NYE AKER

MEDVIRKNING PULJE 3.2 - MØTE 3

GRUPPE X - POLIKLINIKK OG DAGBEHANDLING

TEMA FOR MØTE 3

S2 - 04.02.101 Dagplass, medisin

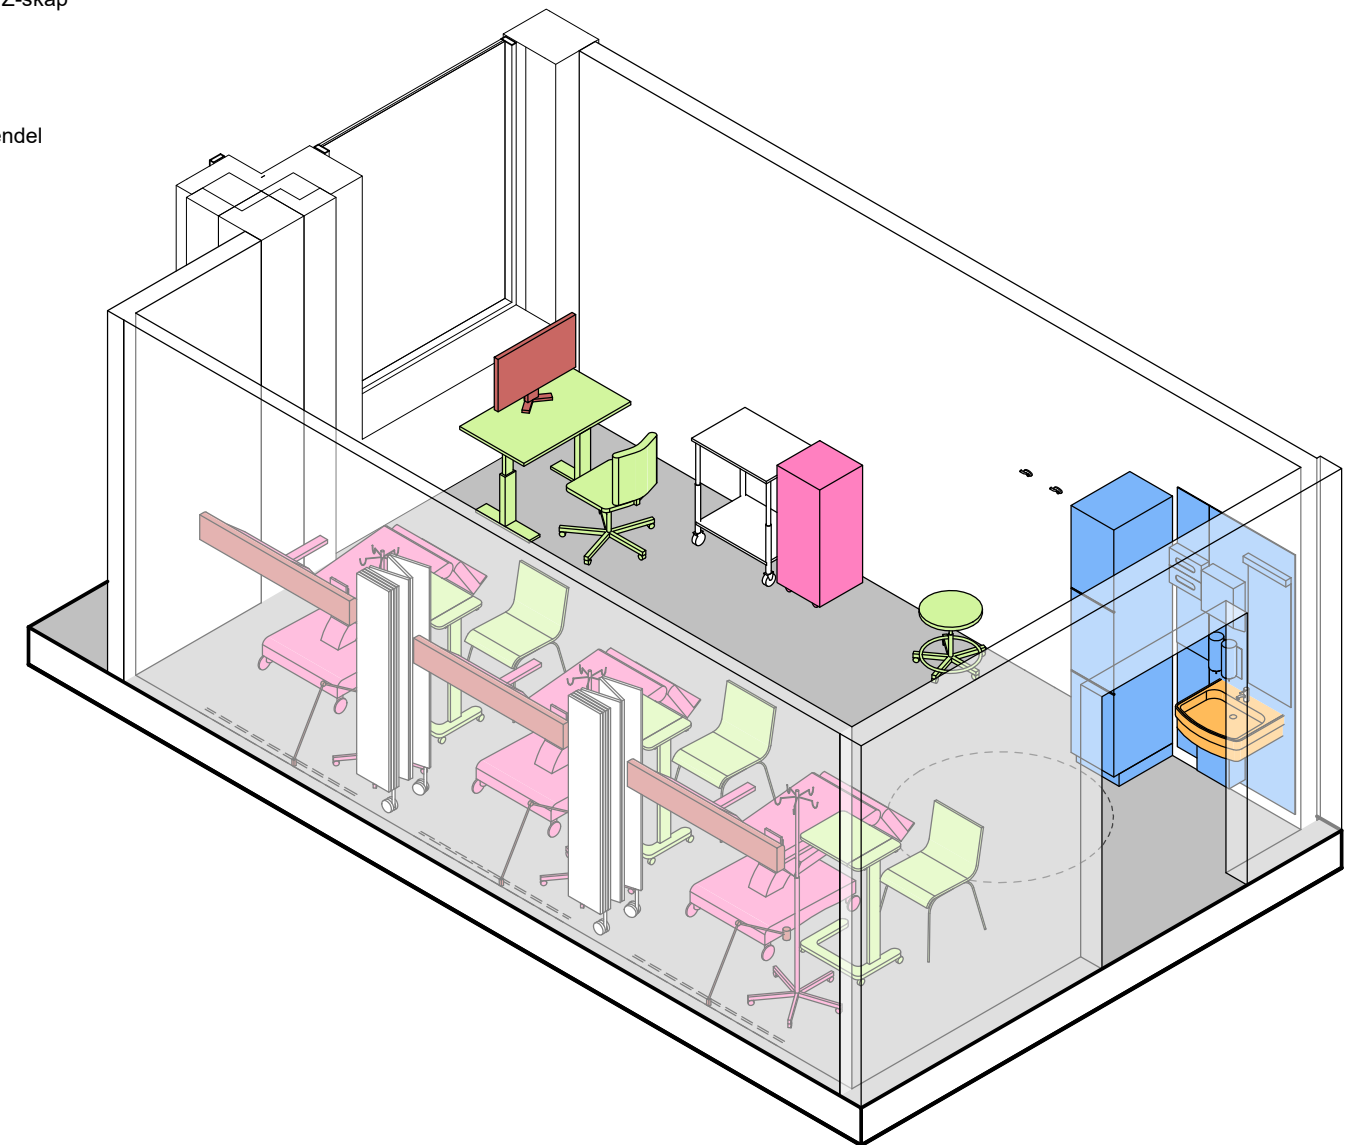
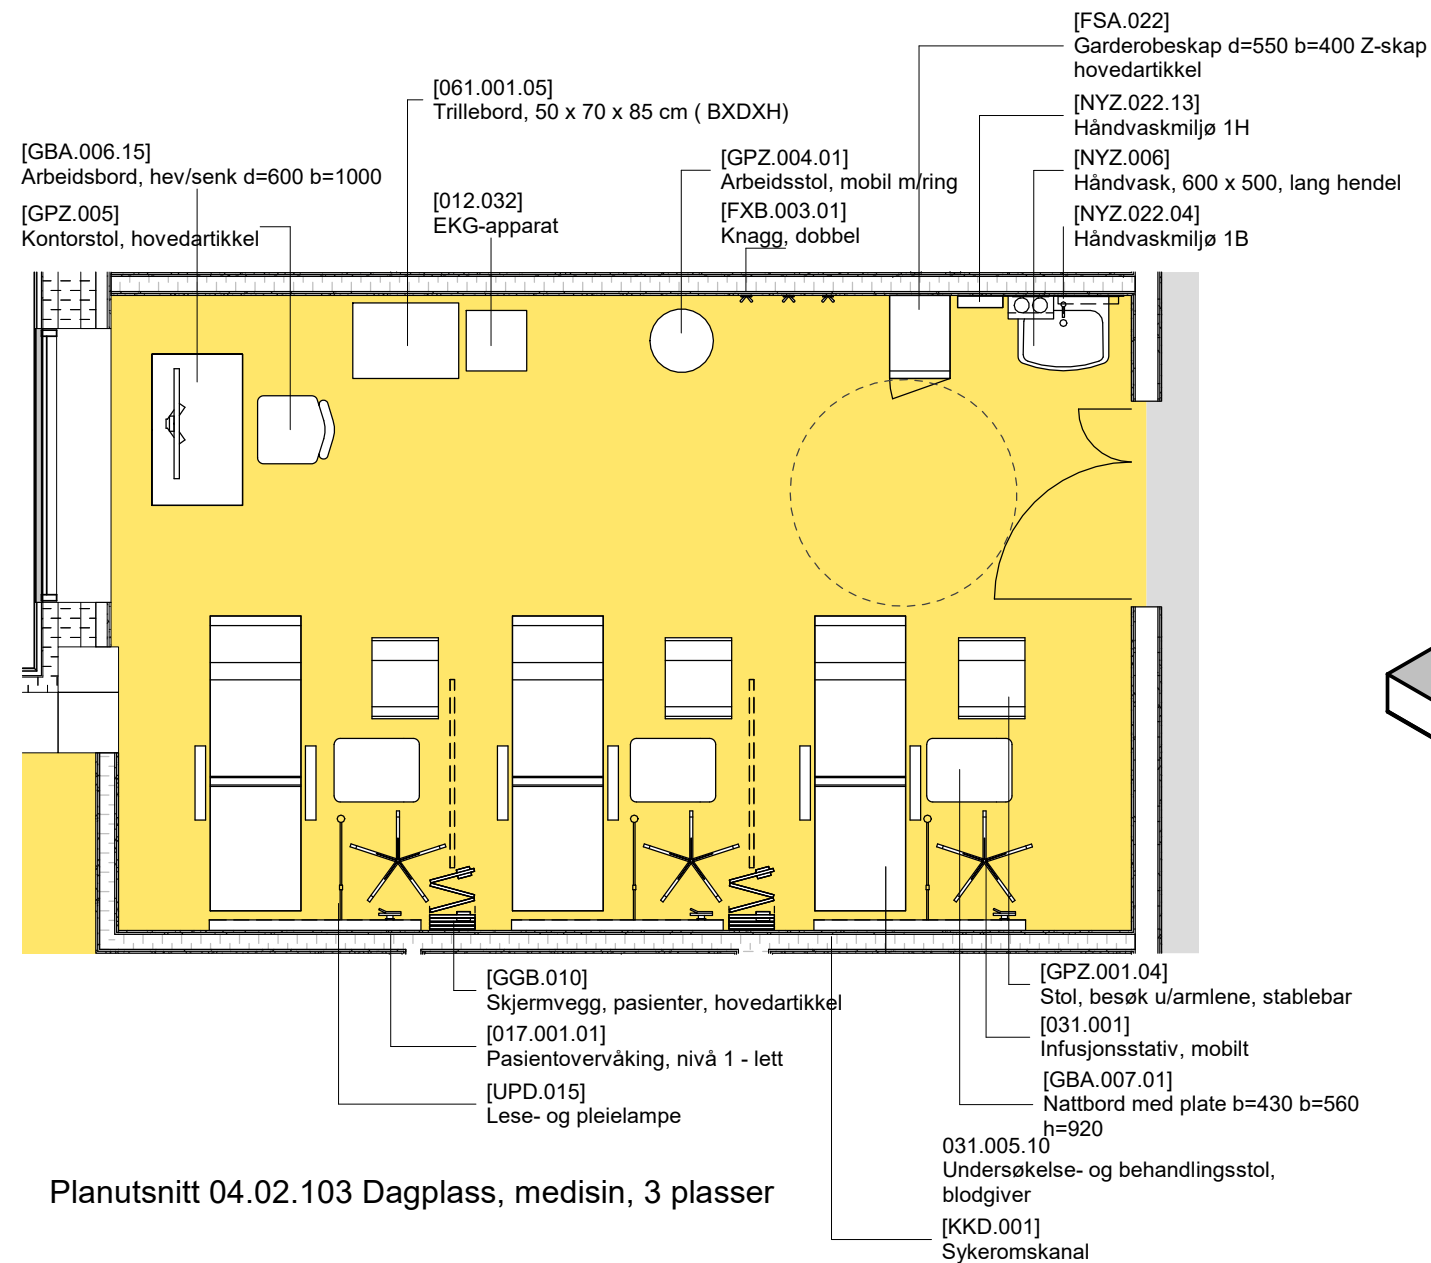
Spørsmål/avklaring:
Er det behov for et fast arbeidsbord og stol med PC eller mobil PC-tralle?

S3 - 04.02.103 Dagplass, medisin, 3 plasser

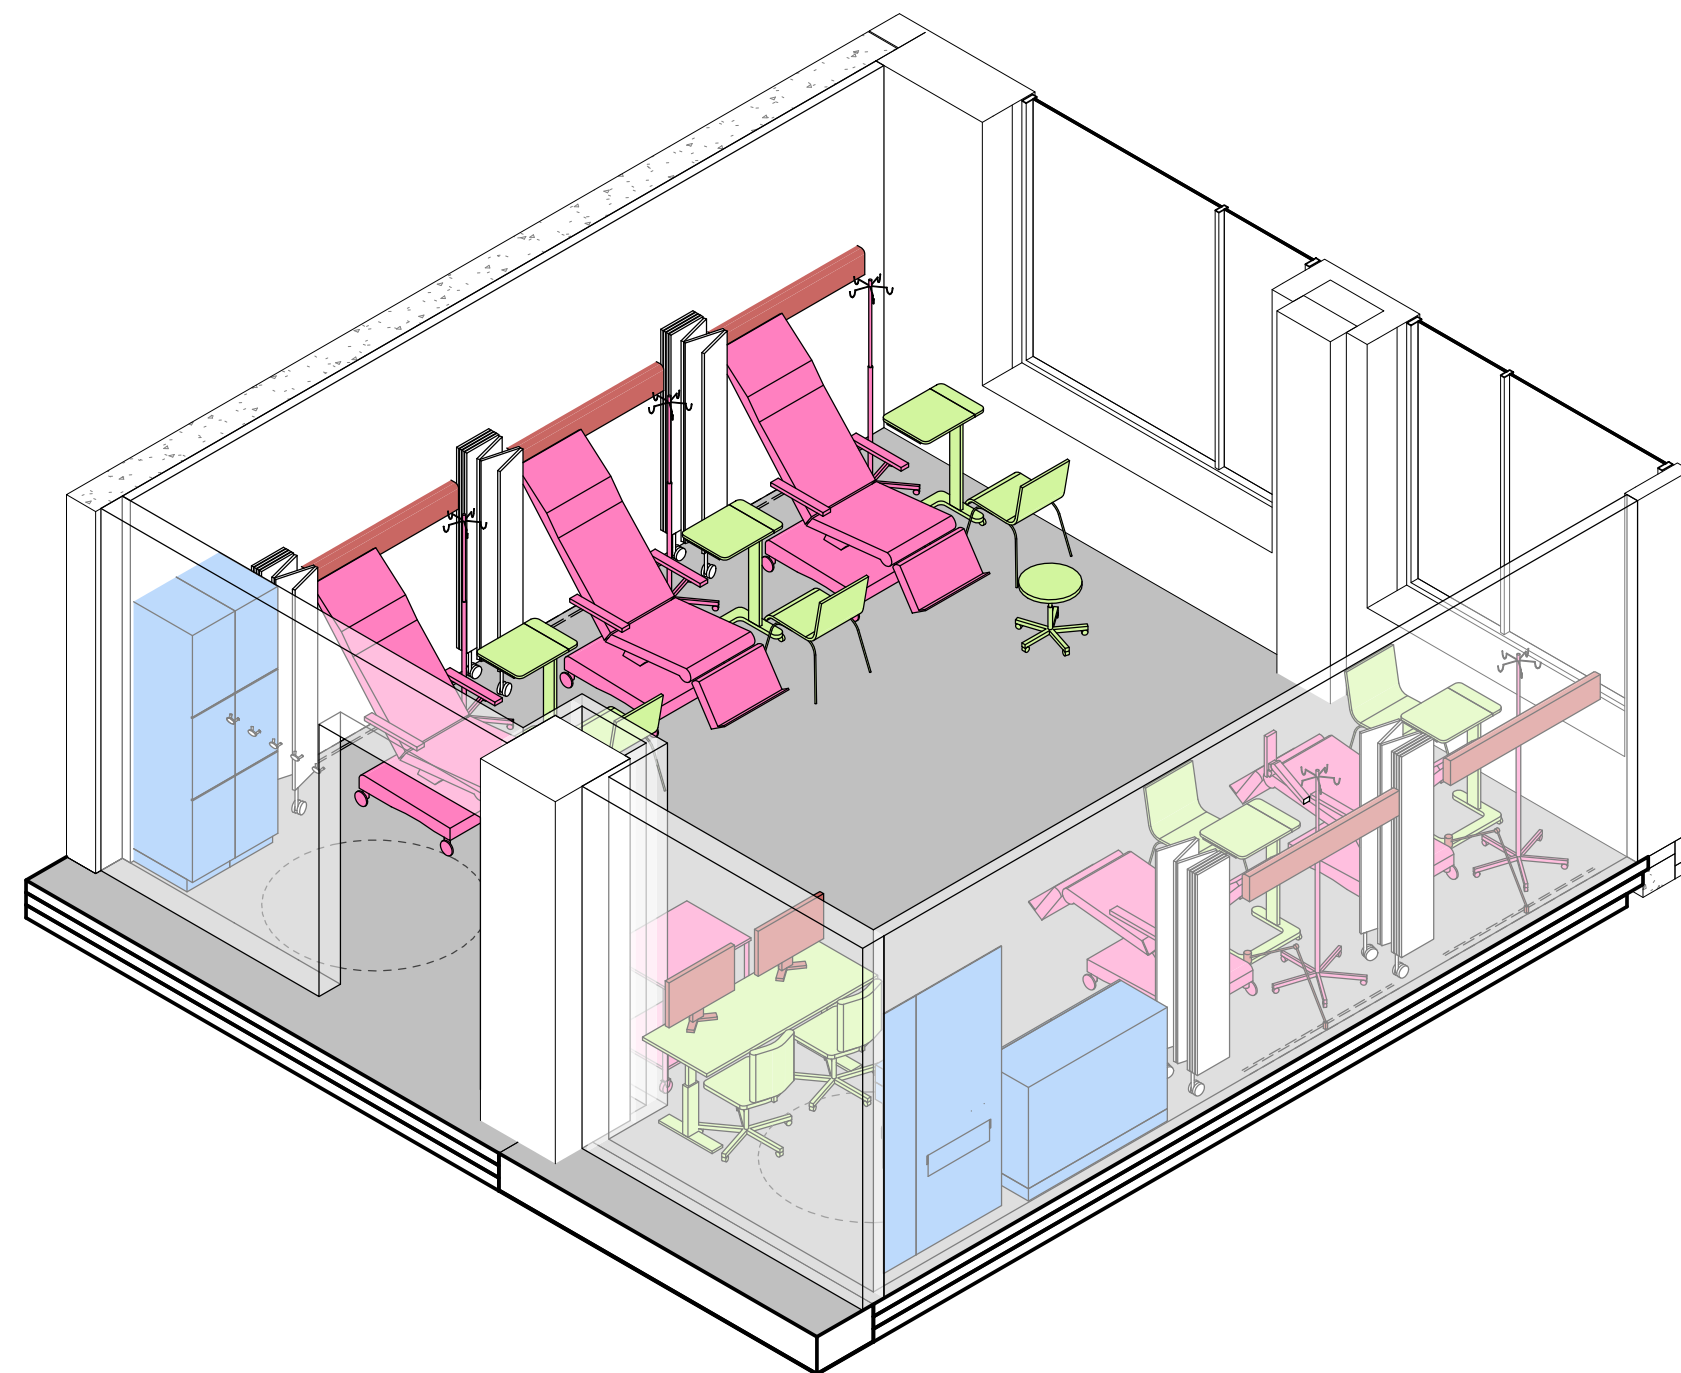
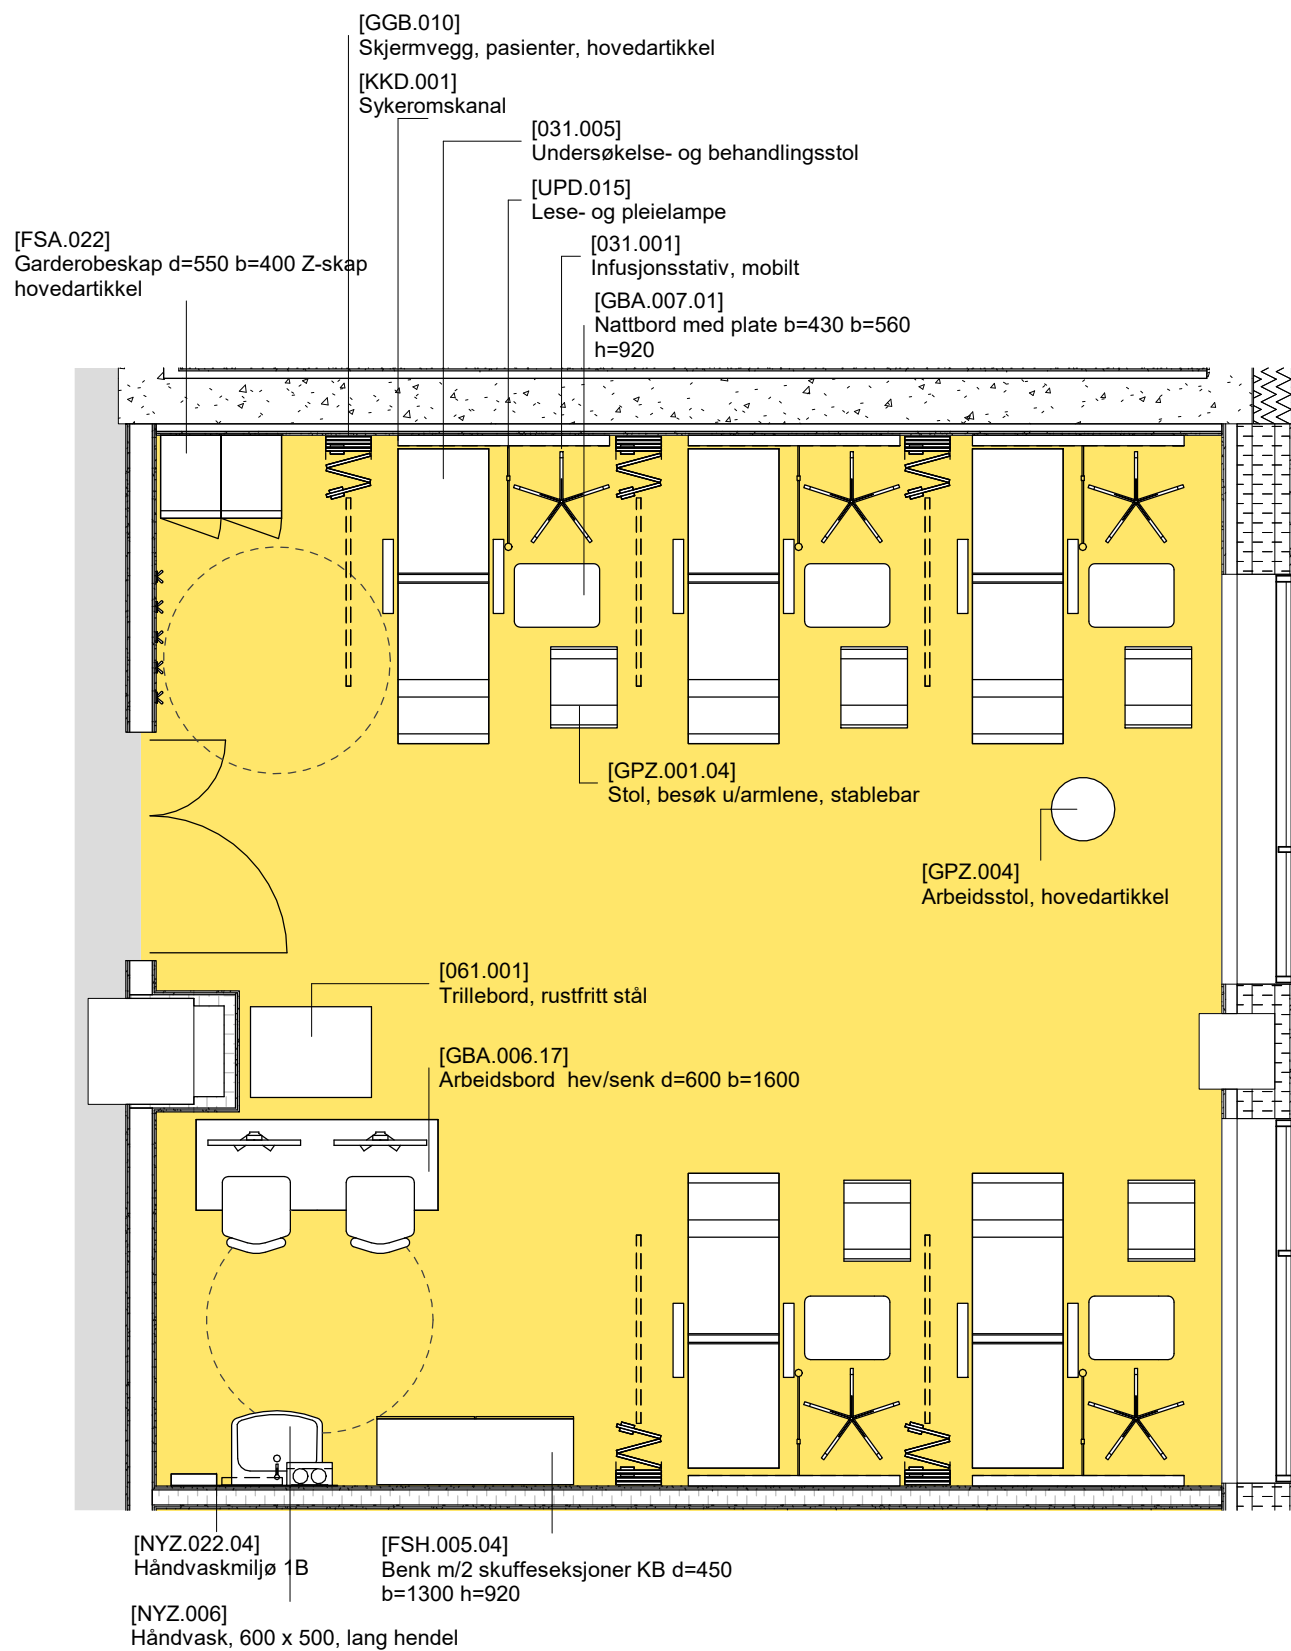
Er det behov for besøksstoler ved hver plass eller kan klappstoler på vegg erstatte besøksstoler?

Er plassering av arbeidsstasjon ok ihht funksjon?

S4 - 04.02.104 Dagplass, medisin, 5 plasser

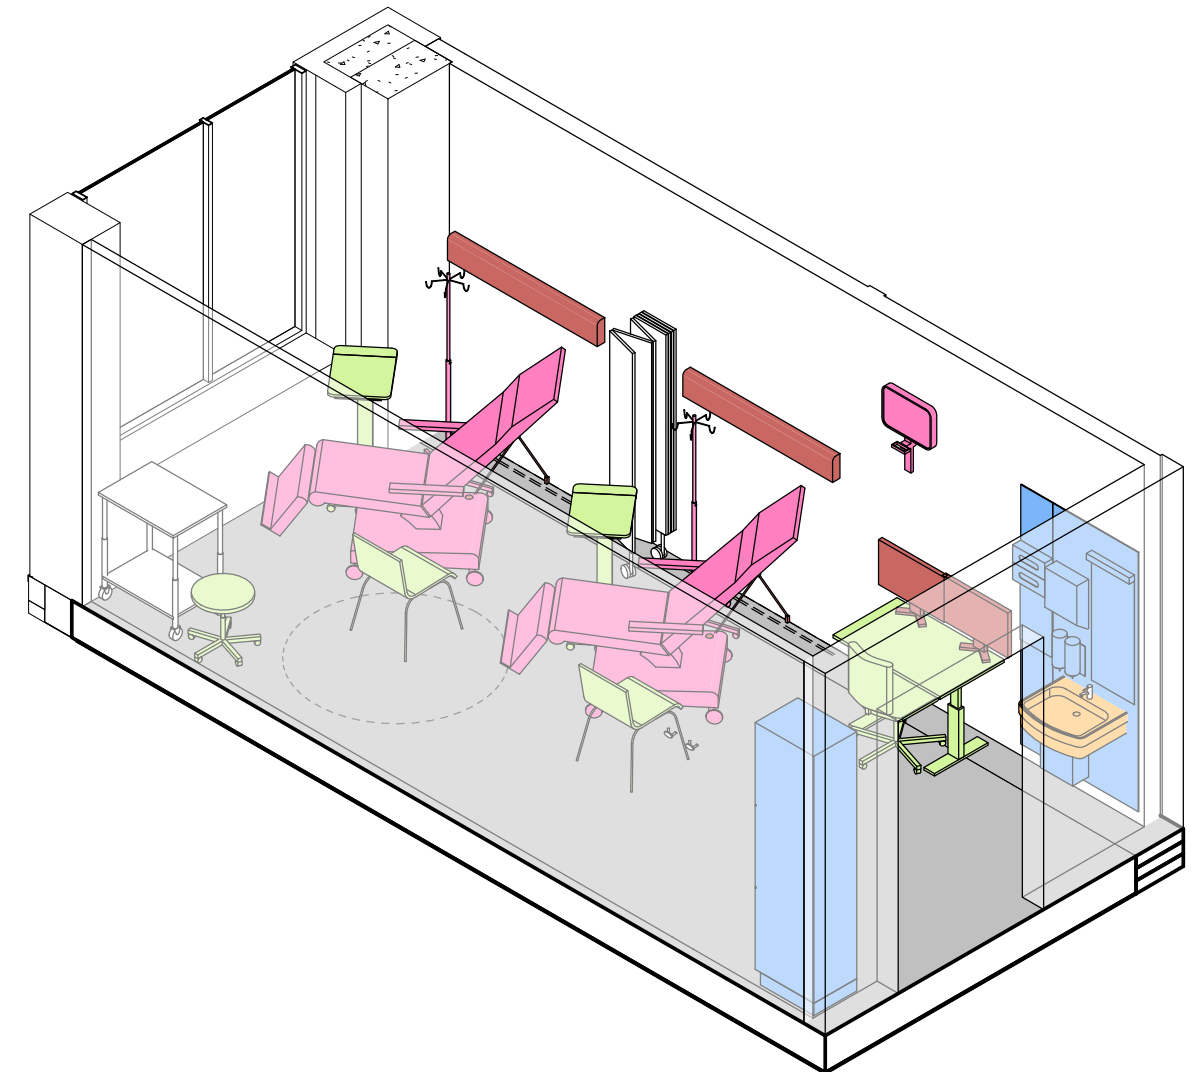
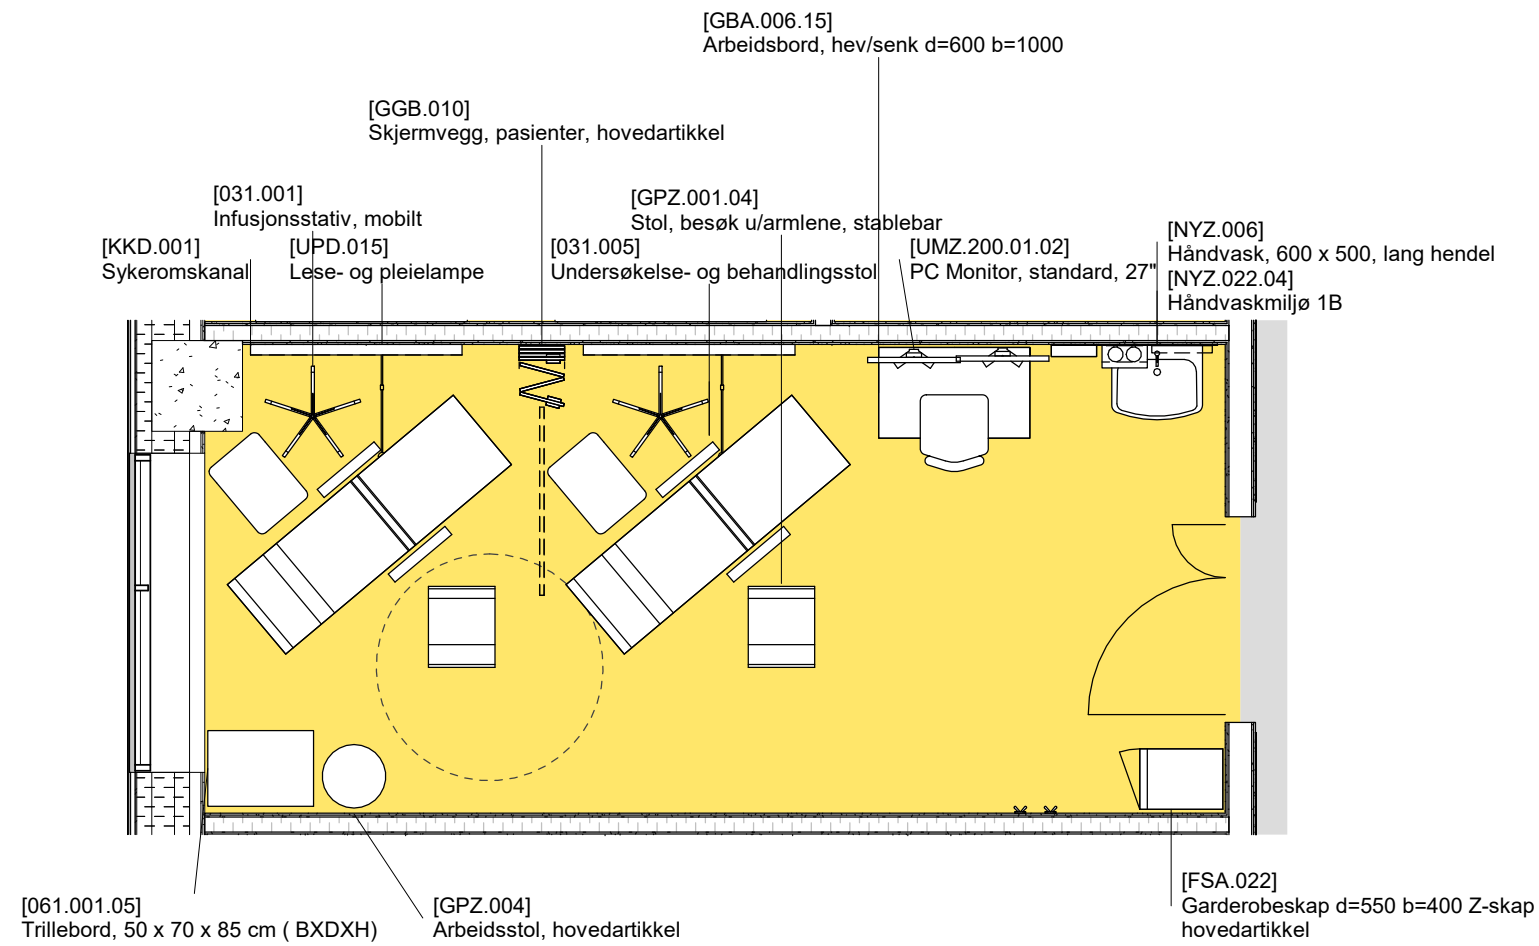
Spørsmål:
Det er tegnet inn kun stoler og ingen senger - kan det verifiseres er riktig løsning?
Er det behov for besøksstoler ved hver plass, eller kan besøksstoler erstattes med 2 stk klappstoler på vegg?
Er plassering av arbeidsstasjon ok ihht funksjon?
